啟德發展計劃
城市設計的優化建議

本文件旨在介紹啟德發展計劃城市設計的優化建議，並徵詢議員意見。

土木工程拓展署
規劃署

2011 年 6 月

保育龍津石橋遺跡相關優化建議

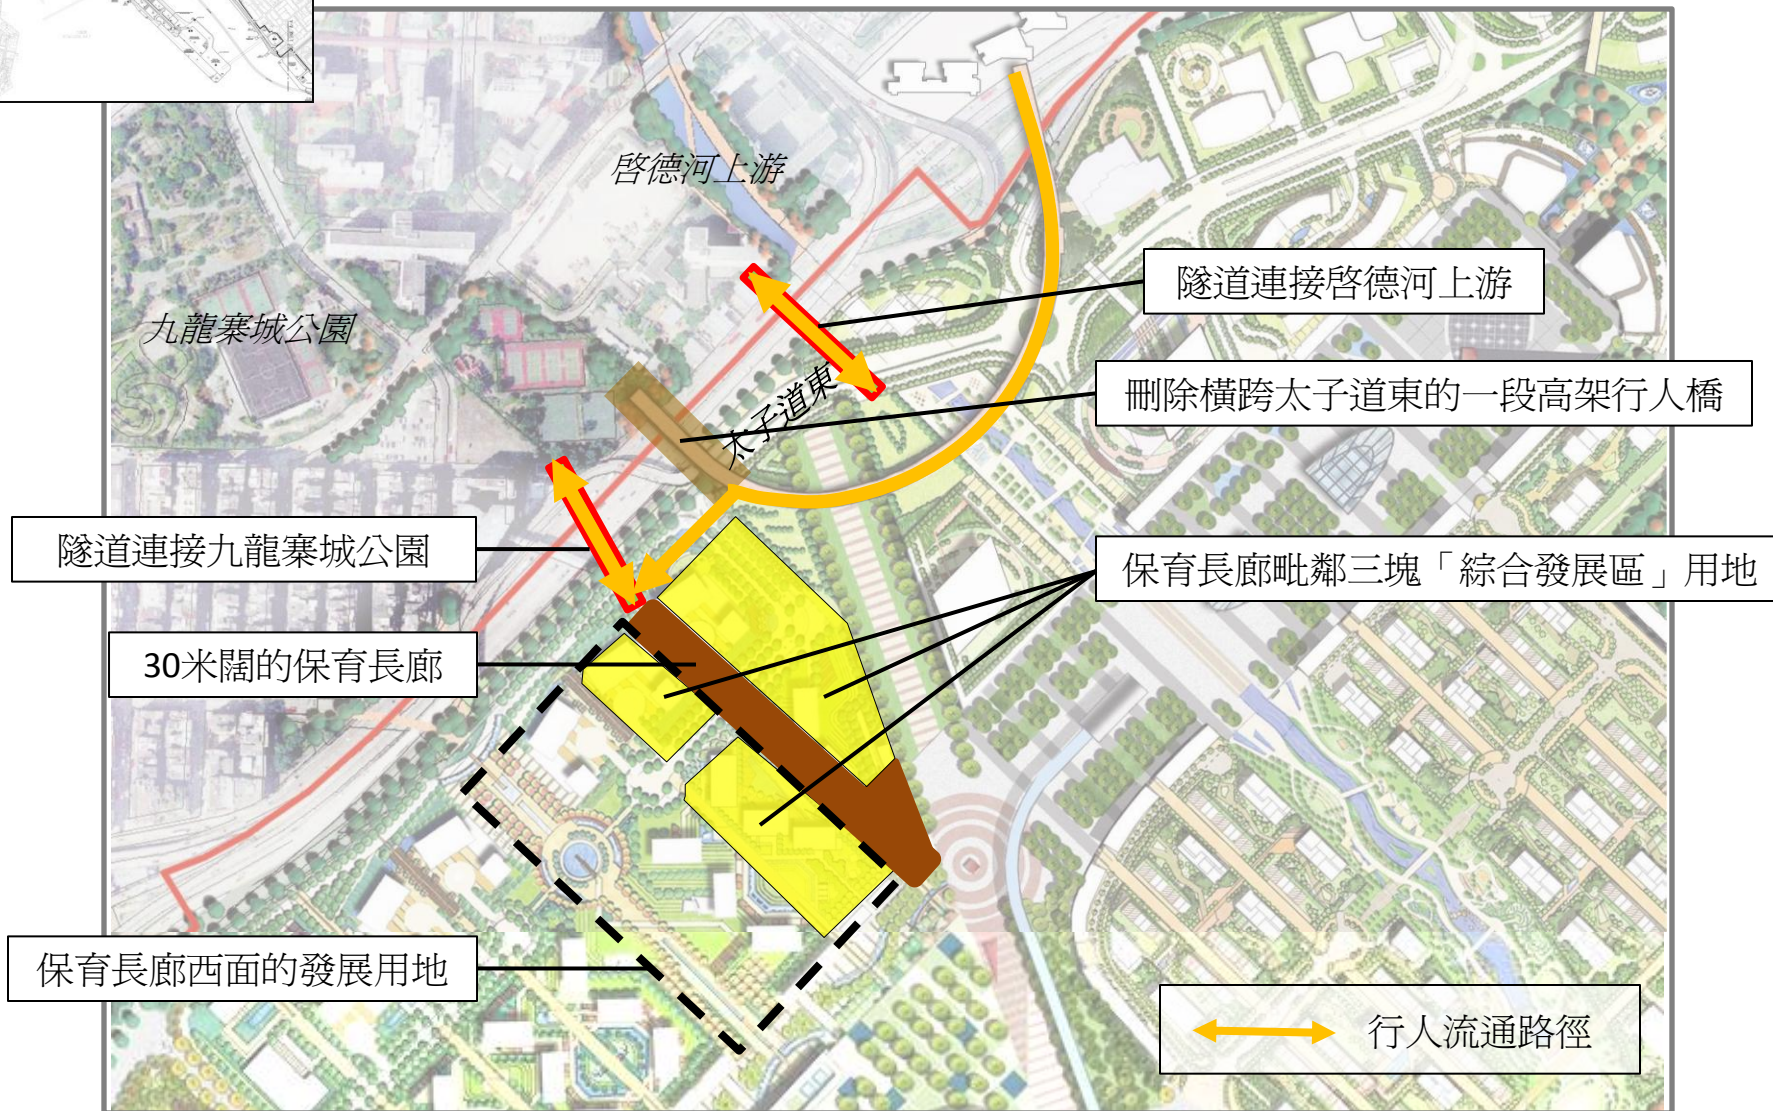
6. 我們已就公眾對龍津石橋保育的期望，於 2010 年中至 2011 年初進行兩階段的公眾參與活動，活動包括舉辦實地考察、地區工作坊和諮詢區議會及其他持份者。在龍津石橋保育公眾參與活動中，公眾普遍接納一條闊度不少於 25 米的保育長廊，以提供足夠的空間讓市民觀賞石橋遺跡及放置相關的設施。為使石橋保育設計更具彈性，我們現建議設立一條闊 30 米的保育長廊保存龍津石橋遺跡，而整條保育長廊連同南面接連車站廣場的地段將劃為「休憩用地」。

7. 公眾大致支持以行人隧道從保育長廊，穿越太子道東，以聯系九龍寨城公園等區內文化遺產。因此，我們建議設置行人隧道，從保育長廊直達石鼓壟道公園，繼而連接九龍寨城公園等區內文化遺產，並刪除在長廊附近一段跨越太子道東的已規劃的高架行人橋。

8. 此外，保育長廊以西的發展用地的佈局將會作出相應的修訂，以盡量騰出空間容納保育長廊。我們亦建議將保育長廊毗鄰的三塊發展用地劃為「綜合發展區」，通過法定的機制，確保這些發展能與保育長廊在設計和佈局上相互協調。保育龍津石橋遺跡相關優化建議見**附件 1**。

建議把前跑道的行車道和相關的園景平台移離海濱

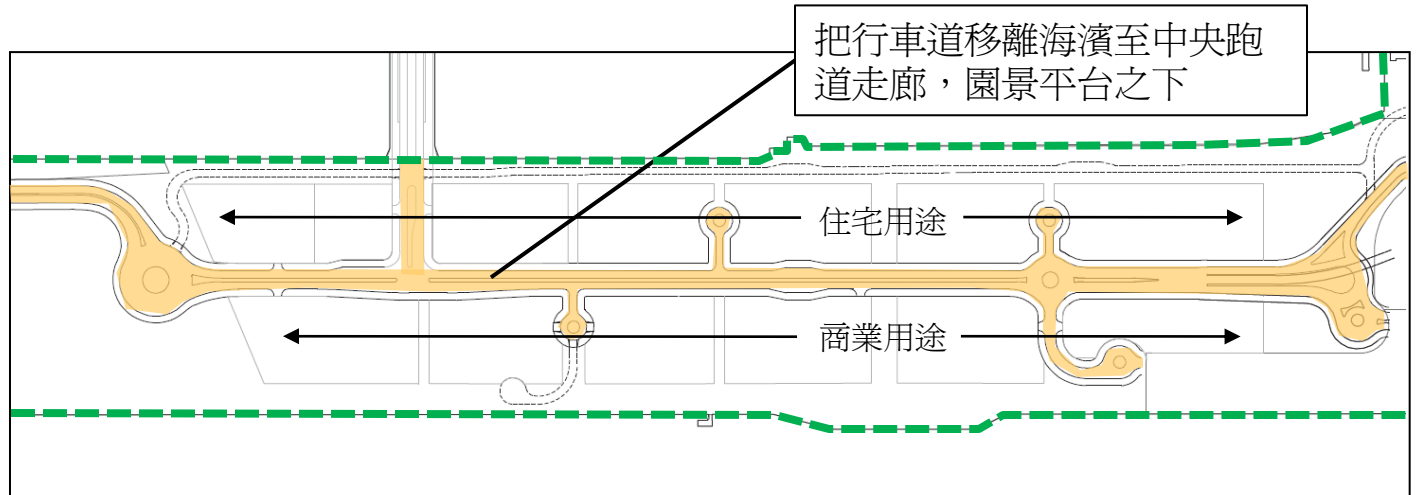
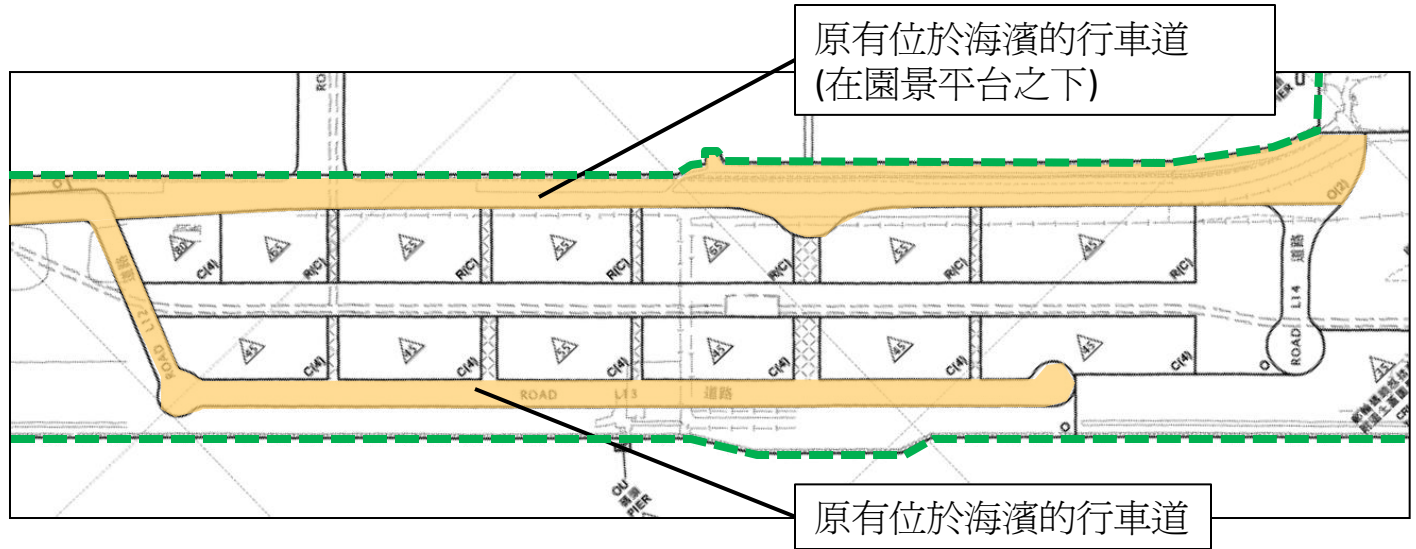
9. 建議把已規劃的兩條行車道和附屬園景平台移離海濱至中央的跑道走廊，讓公眾更容易到達和享用海濱設施和景致，而新建議行車道之上仍設置園景平台。在移離行車道後，不論是跑道上「休憩用地」

的面積，以及南、北海濱長廊的總闊度，都與《啟德分區計劃大綱圖》所載相若。住用與非住用的總樓面面積雖然會輕微增加，但大致仍與原有規劃相若。(見附件 2)

建議加強門廊氣象，另設大型公眾園景和社區活動平台作藝術與表演用途

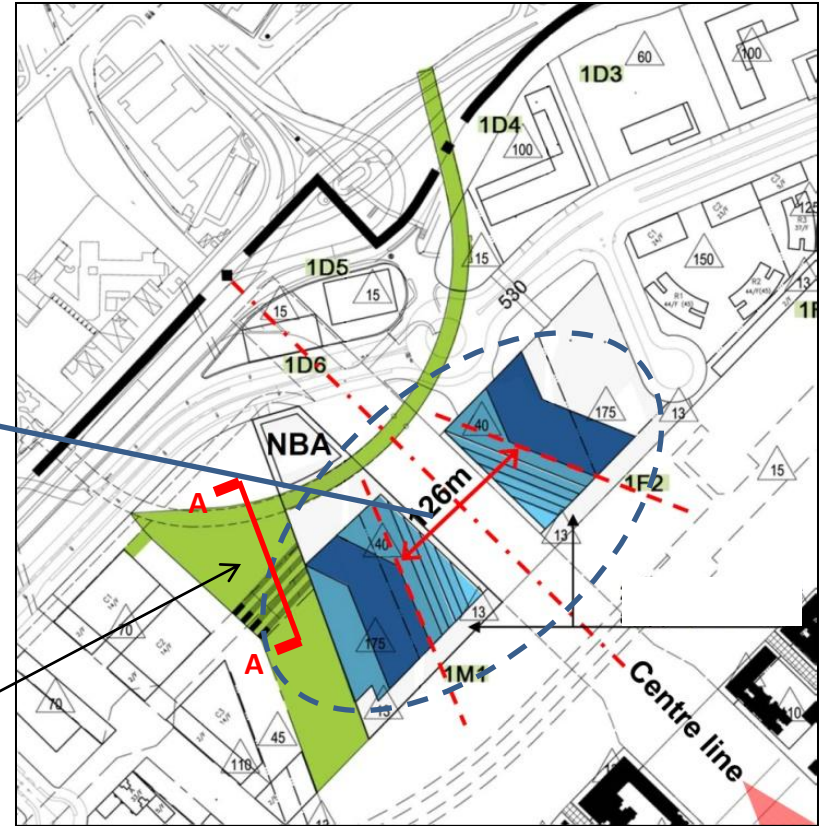
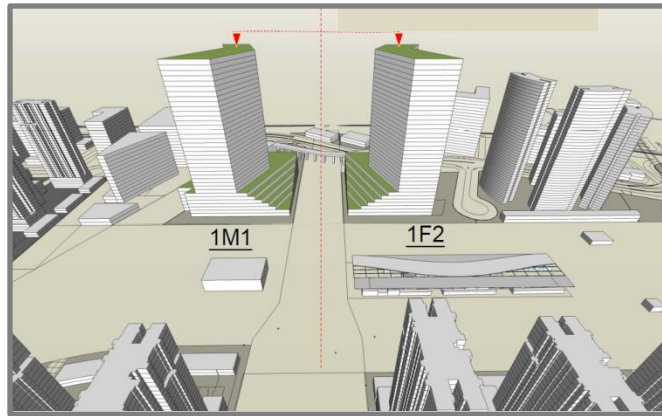
13. 保育長廊附近的高架行人道將因應公眾意見刪除，我們同時建議改劃接連高架行人道的一幅商業用地為「其他指定用途」，作藝術與表演用途，並提供公眾觀賞平台，以及戶外藝術表演場地。原來的商業發展樓面面積，將轉移至啟德河西面的「綜合發展區」用地，連同位於啟德河東面「綜合發展區」的地標式建築物，在啟德河畔將興建兩座並排的高樓，以加強門廊氣象。兩塊用地的地積比率均為 8 倍，並設有兩個分區高度限制，分別為主水平基準以上 40 米和 175 米。(見附件 4)

在啓德坊採納結合高低座住宅 及中央庭院的設計概念

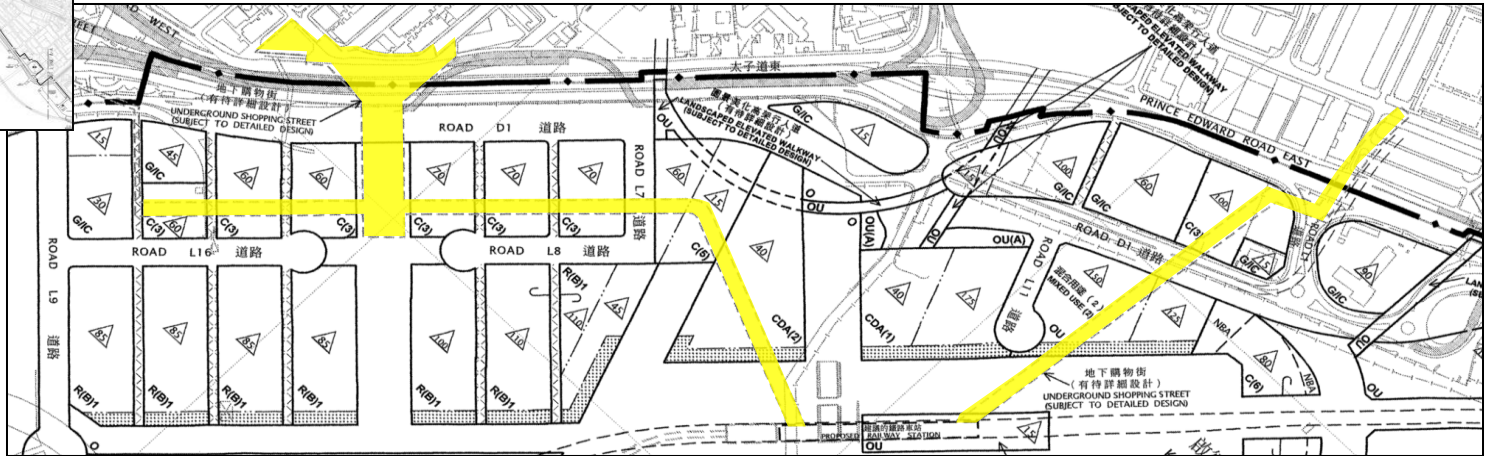
14. 建議在啟德坊採納結合高低座住宅及中央庭院的設計概念。該設計概念務求減少高座樓宇密集程度，以提供一個更開揚的景觀。為

此，原先在《啟德分區計劃大綱圖》上，沿行人街興建樓高三層屋宇的規定，現建議優化為三至六層。高低座住宅將沿地盤周邊以及視覺廊有序地分佈，以達致中央庭院設計概念。有關的批地條款將規定高低層樓宇樓面面積比例，樓宇後移距離、密度與布局、綠化與圍牆等方面的要求。(見附件 5)

建議地下購物街走線

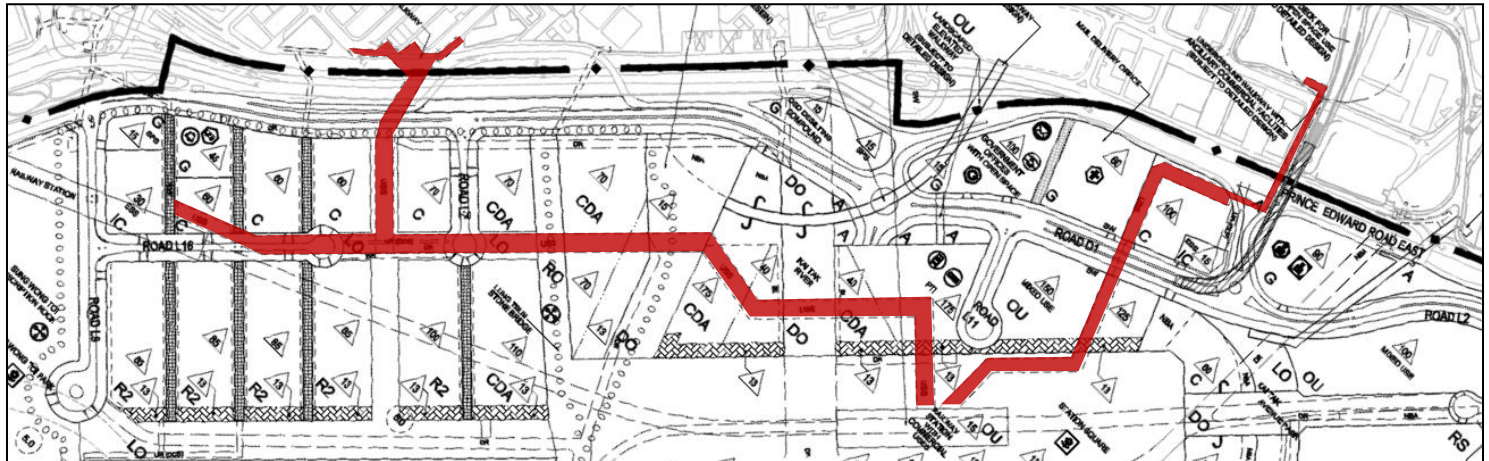
15. 因應沙中線已經刊憲的方案，建議連接九龍城的地下購物街走線，盡量設置在公共道路和休憩用地之下，並通往沙中線車站，配合預計的人流。此外，建議土瓜灣站附近的住宅樓宇的地面層，可容許商店、服務行業和食肆用途。(見附件 6)
